Ответ по запросу уточнения закупки 0141-Proc-2019^

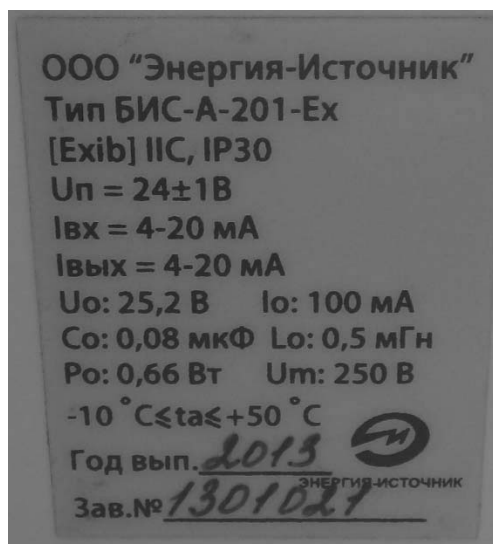
в) Позиция 21:

1. Присоединение в опросном листе указано: присоединение к процессу male $\frac{1}{2}$ NPT,
присоединение к прибору female $\frac{1}{2}$ NPT.

Вид – см. ниже

2. Материал деталей мембранного разделителя, контактирующих с измеряемой средой:

Мембрана сплав 36НХТЮ

Фланец, штуцер сталь 12Х18Н10Т
